改善箇所説明図

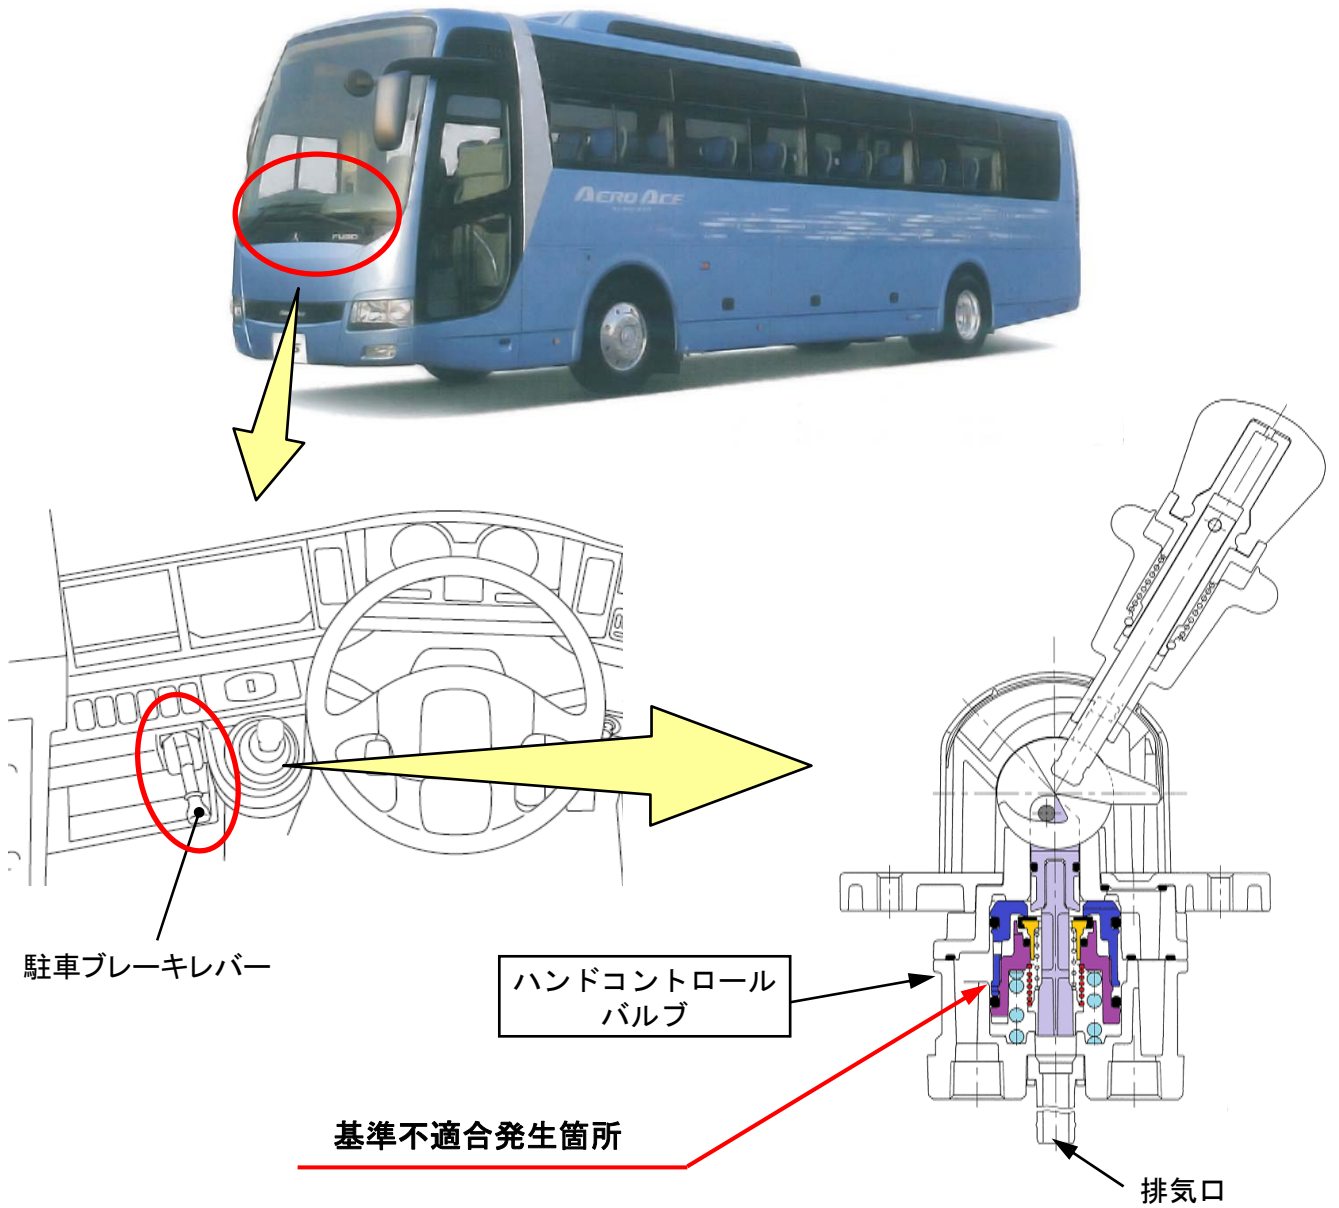
大・中型バスにおいて、駐車ブレーキを作動させるハンドコントロールバルブ内のピストンの構造が不適切なため、圧縮空気中に含まれる水分によってピストンの全長が増大し、排気バルブの開度が小さくなる場合があります。そのため、駐車ブレーキチャンバーからの排気が遅くなり、駐車ブレーキに作動遅れが生じ、そのままの状態で使用を続けると、駐車ブレーキが効かなくなり、車両が動き出すおそれがある。

全車両、ハンドコントロールバルブを対策品に交換する。

注 : は、交換部品を示す。
